OKRUŽNÍ KŘIŽOVATKA U KORUNY V HRADCI KRÁLOVÉ

Ing. Pavel Řehák, 2015

Tento dokument popisuje vybrané rozpory projektu přestavby křižovatky vzhledem ke splnění platných norem z pohledu pohybu cyklistů a chodců. Neposuzuje celkové koncepční řešení nemotorové dopravy v řešeném území. Některé níže uvedené závady jsou zmíněny i v dopravně bezpečnostním auditu, který byl na křižovatku zpracován v roce 2010.

ZÁSADNÍ ROZPORY S PLATNÝMI TECHNICKÝMI PŘEDPISY**1. NEPŘÍPUSTNÉ VEDENÍ PŘECHODU PŘES 2 STEJNOSMĚRNÉ JÍZDNÍ PRUHY**

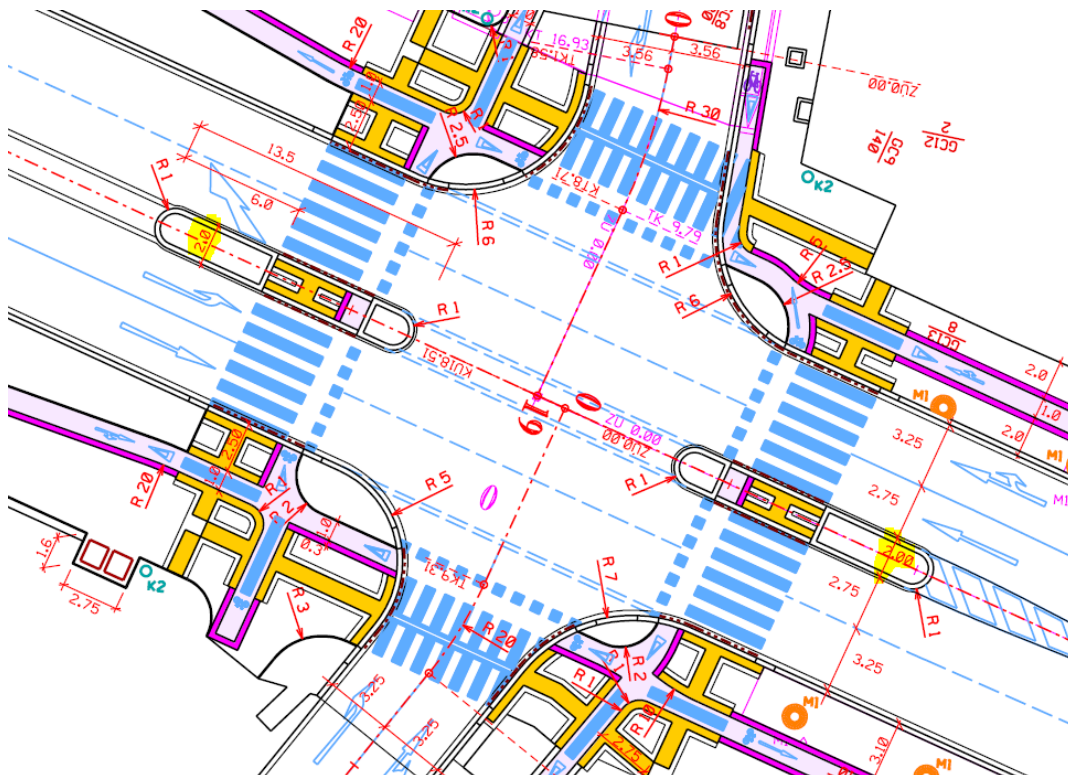
V místě přechodu pro chodce může být pouze jeden jízdní pruh přímo.

Riziko sražení chodce na přechodu vozidlem. V případě, že řidič v jednom pruhu zastaví, řidič jedoucí v druhém pruhu nevidí přes první vozidlo chodce. To je důvod, proč norma takové řešení neumožňuje. Zde je riziko umocněno tím, že jsou 2 přechody v krátké vzdálenosti od sebe, tj. řidič neočekává druhý přechod tak blízko prvního. Za přechody směrem k okružní křižovatce navíc dochází ke sloučení 2 pruhů do jednoho, je zvýšené riziko, že řidič bude při jízdě přes přechody kontrolovat vozidla okolo sebe ve zpětných zrcátkách, aby se mohl zařadit z levého do pravého pruhu, a menší pozornost bude věnovat chodcům.

10.1.3.4.1 Přechody pro chodce přes dva nebo více stejnosměrných jízdních pruhů mají být řízené světelnou signalizací. Signalizované přechody v úseku mezi křižovatkami se mají zapojit do koordinace a je vhodné užít poptávkového řízení.

2. ŠÍŘKA DĚLÍČÍHO / OCHRANNÉHO OSTRŮVKU PŘECHODU PRO CHODCE

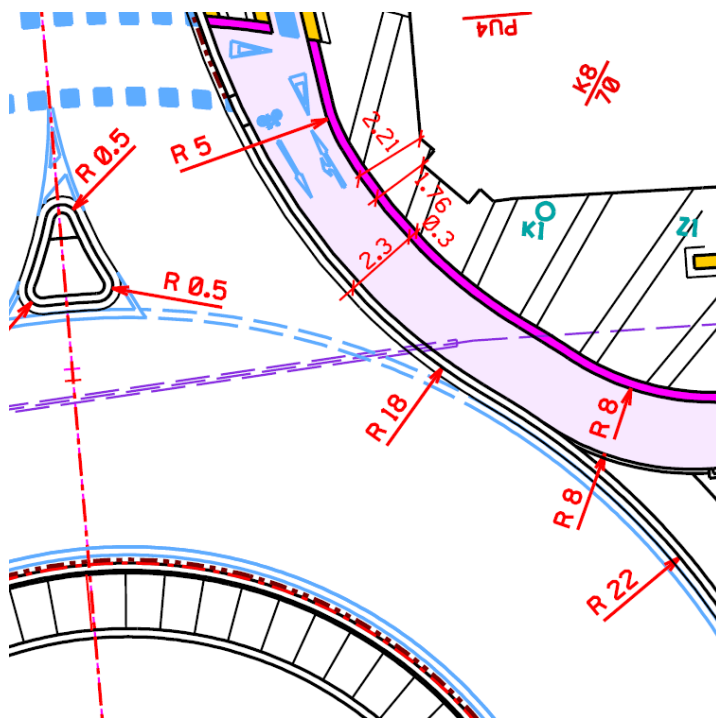
V místě křižovatky mohou být dopravní ostrůvky standardní šířky min. 3,0 m. Zde nejsou odůvodnitelné stísněné podmínky křižovatky. Ostrůvky jsou navrženy v nedostatečné šířce 2,0 m.

Ostrůvky šířky 2,0 m jsou úzké, jsou umožněny pouze ve stísněných podmínkách, což není případ této křižovatky.

10.1.3.3.7 Při rekonstrukci komunikací se šířkou mezi obrubami $\geq 8,50$ m, má být přechod pro chodce rozdělen dělicím/ochranným ostrůvkem nebo středním dělicím pásem, což je v tomto případě vhodnější než zúžení jízdního pásu. Pokud k jízdním pruhům přiléhají parkovací pruhy/pásky, je vhodné vymezit možnosti parkování pomocí vysazených chodníkových ploch. Šířka ostrůvku/středního dělicího pásu má být 2,50 m až 3,00 m. Ve stísněných podmínkách je možné šířku snížit na 2,00 m, v odůvodněných případech ve stísněných podmínkách současného stavu a na komunikacích s nízkou intenzitou dopravy na 1,75 m případně až na 1,50 m (viz 7.5.3). V celé šířce přechodu se dělicí ostrůvek/pás přeruší. Zvýšená čela ostrůvků v obrubách o výšce 0,20 m se vybaví výstražným dopravním značením a/nebo zařízením podle zvláštního předpisu ^{5),14)} a eventuálně doplní zařízením pro ochranu chodců (viz 15.2.4.1.2).

3. NEDOSTATEČNÁ ŠÍŘKA OBOUSMĚRNÉ STEZKY PRO CYKLISTY - 2,3M VČ. BEZPEČNOSTNÍCH ODSTUPŮ

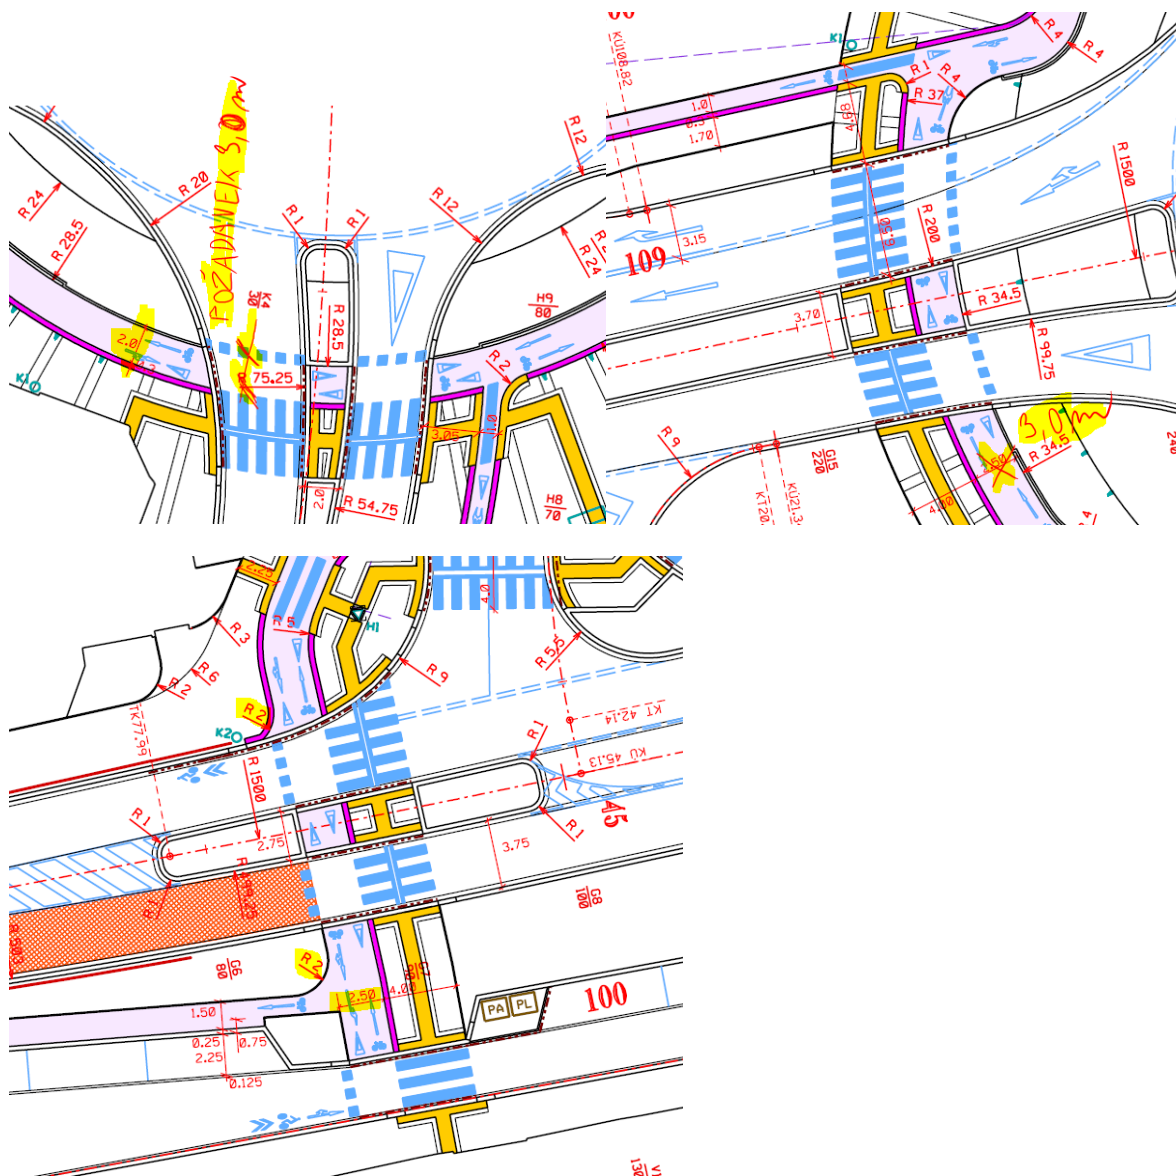
Nedodržením bezpečnostního odstupu vzniká riziko kolizí mezi vozidly (zejména rozměrnými – autobusy, trolejbusy, nákladní vozidla) jedoucími po okružním pásu a protisměrně jedoucími cyklisty v případě, že v protisměru cyklisty pojede druhý cyklista. Riziko kolizí mezi chodci a cyklisty ve zúženém profilu a při výstupu z budovy na rohu ulic Gočárova a Puškinova.

4. NEDOSTATEČNÁ ŠÍŘKA PŘEJEZDU PRO CYKLISTY

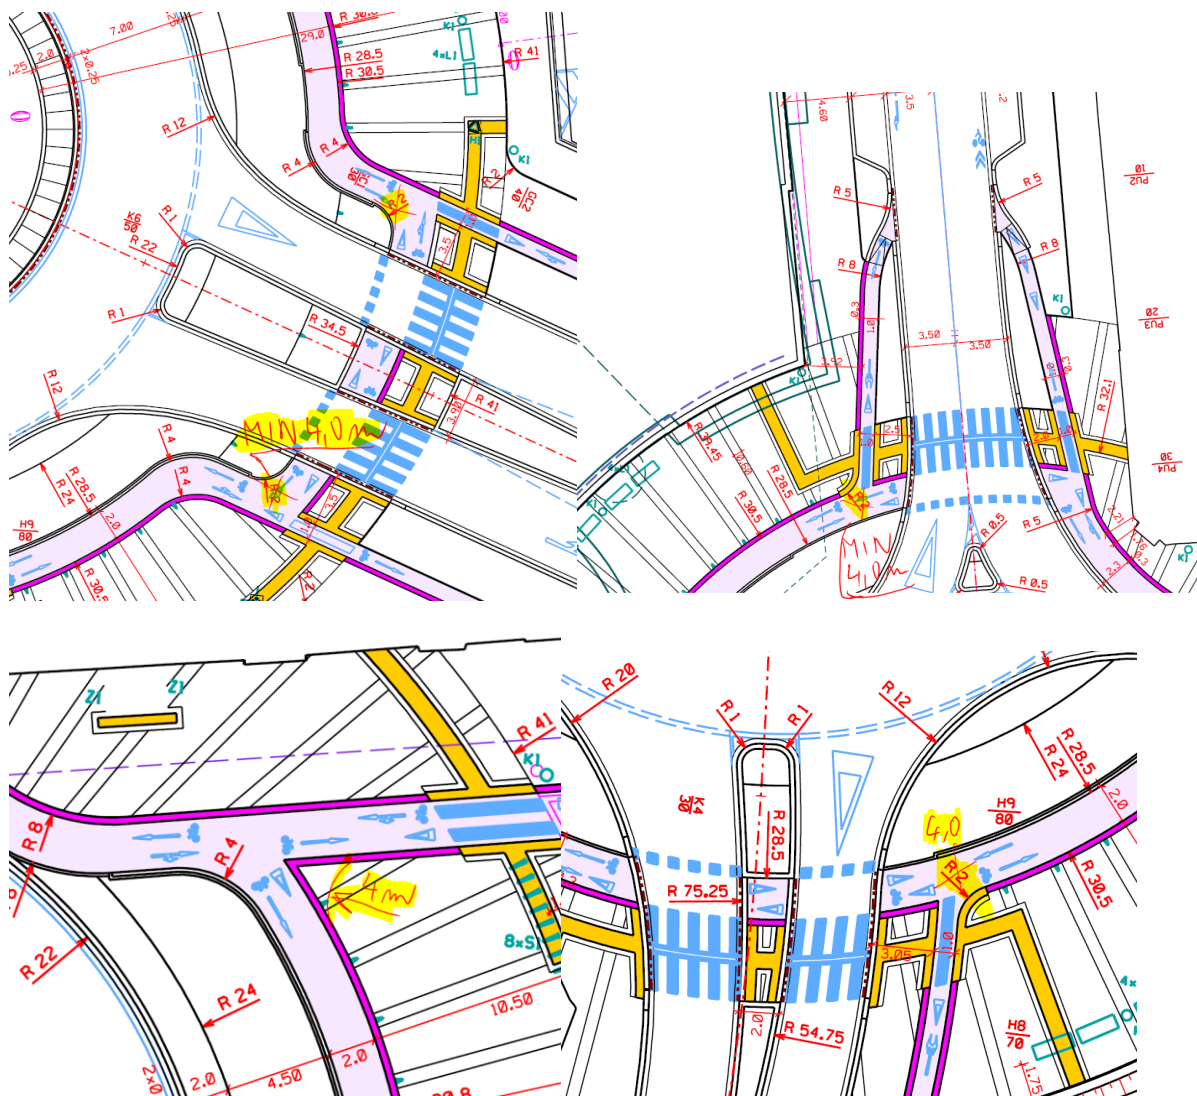
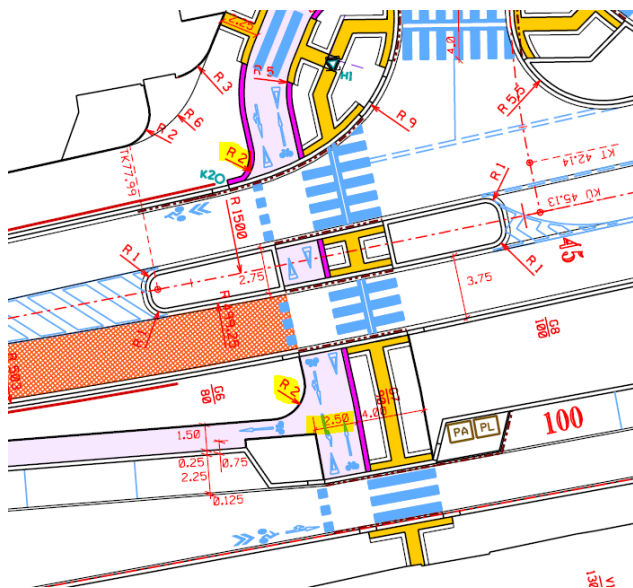
Šířka přejezdu pro cyklisty s obousměrným provozem je navržena pouze 2,0 m či 2,5 m místo požadované minimální šířky 3,0 m.

Značkou č. V 8a se vyznačuje plocha určená pro přeježdění cyklistů přes pozemní komunikaci. Značkou č. V 8a se zejména vyznačuje pokračování cyklistické stezky při křížení s jinou pozemní komunikací. Šířka přejezdu pro cyklisty se stanovuje s ohledem na intenzitu cyklistického provozu. V obci je min. šířka 1,8 m pro jednosměrný provoz a 3,0 m pro obousměrný provoz cyklistů. Mimo obec je min. šířka přejezdu 4,0 m.

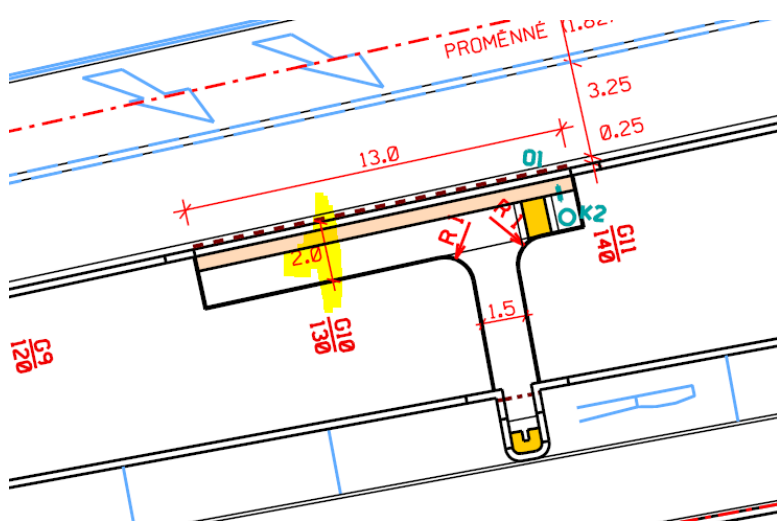
Vjezd na parkoviště mezi Gočárovou třídou a Zamenhofovou ulicí je řešen tak, že umožňuje odbočení vozidel přes přechod pro chodce a přejezd pro cyklisty ve vysoké rychlosti. Chodci i cyklisté pohybující se směrem k podjezdu budou mít vozidla za zády.

Přechody pro chodce se navrhuji v úsecích komunikací, ve kterých lze zajistit jejich včasnou rozlišitelnost pro řidiče vozidla; u míst pro přecházení / přechodů pro chodce musí být zajištěn dostatečný pohledový vztah mezi chodcem a řidičem.

7. ŠÍŘKA NÁSTUPIŠTĚ

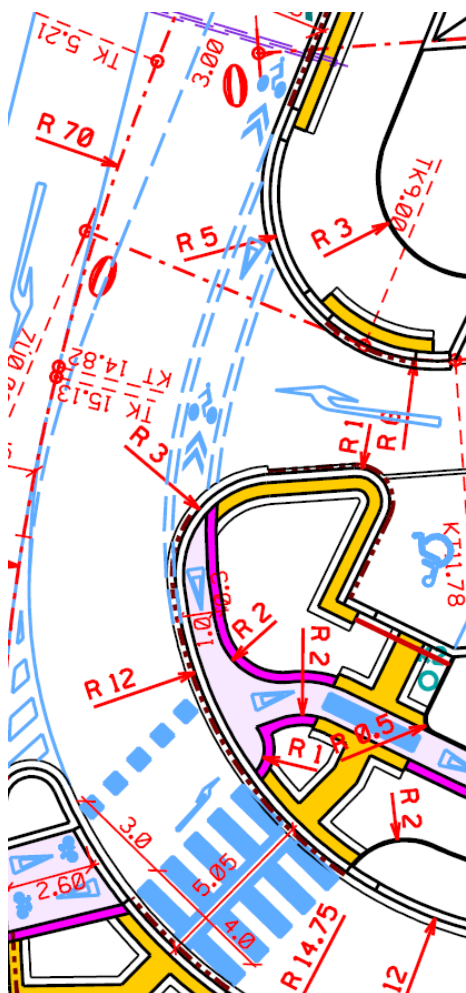
Šířka nástupiště se doporučuje 2,5 m. Zde nejsou stísněné podmínky pro návrh nástupiště šířky 2,0 m.

Nejsou stísněné podmínky pro návrh nástupiště v šířce 2,0m.

6.2.2.5 Šířka nástupiště musí být taková, aby umožňovala bezpečný pohyb cestujících. Vychází se přitom z průměrného obratu cestujících na zastávce. **Nejmenší volná šířka nástupiště** (od nástupní hrany na protější hranu nástupiště, popř. po okraj zábradlí) je 2,20 m (doporučuje se 2,50 m), **ve stísněných podmínkách** intravilánu 1,70 m (doporučuje se 2,00 m). V odůvodněných případech u silnice podle článku 6.1.2.5 bodu d) se připouští i šířka 1,00 m, tam kde se neočekává nastupování a vystupování osob na vozíku nebo osob s kočárky. Podle místních podmínek (např. při malé intenzitě nastupujících a vystupujících) se mohou navrhnout i nezvýšená nástupiště.

8. CYKLISTICKÝ PRUH BEZ BEZPEČNOSTNÍHO ODSTUPU A JEHO NELOGICKÉ UKONČENÍ DO OBRUBNÍKU

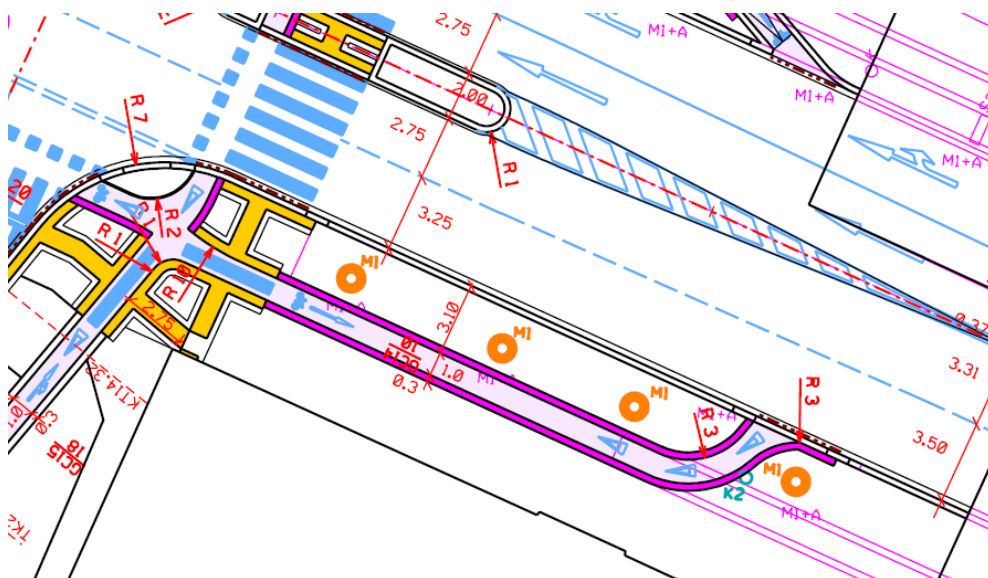
Vedle cyklistického pruhu není navržen bezpečnostní odstup 0,5m, cyklisté jsou navedeni vodorovným značením na chodník, přestože dále na vozovce směrem k nádraží je vyznačen cyklopietokoridor.

10. VOZIDLA BLOKUJÍCÍ PROVOZ CYKLISTŮ

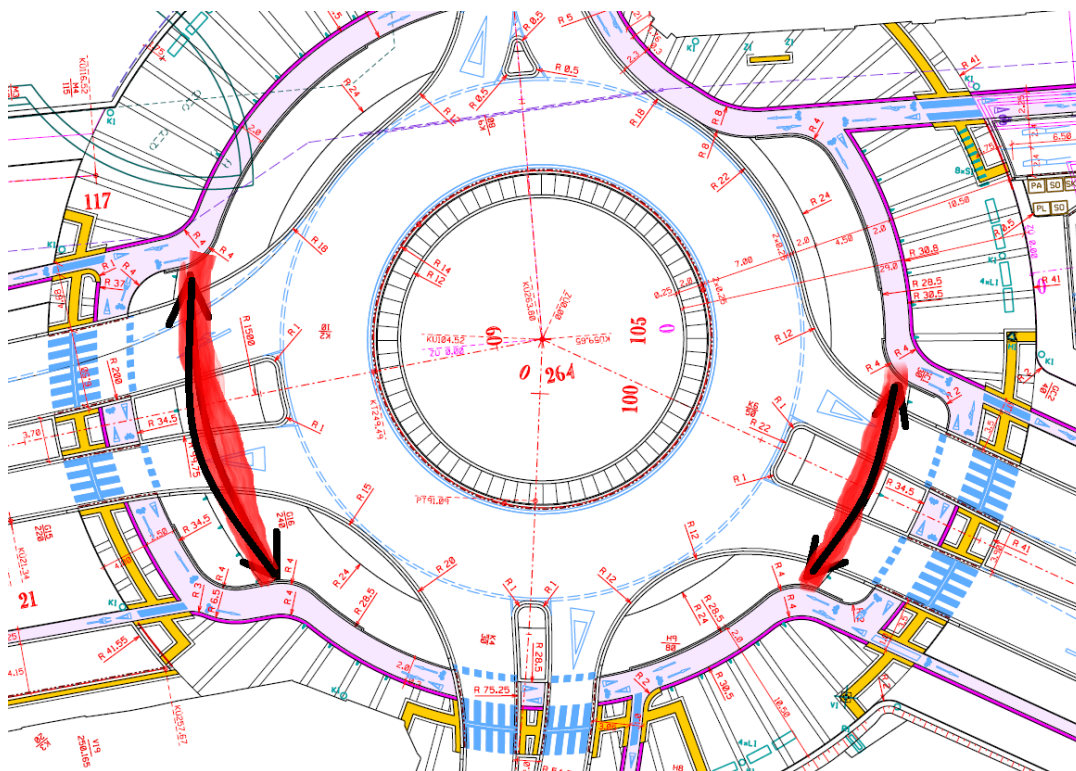
Vozidla čekající na odbočení např. z Horovy ulice na Gočárovu budou stát na přejezdu pro cyklisty a znemožní průjezd cyklistům jedoucím po Gočárově třídě. Cyklisté ztratí právo přednosti v jízdě.
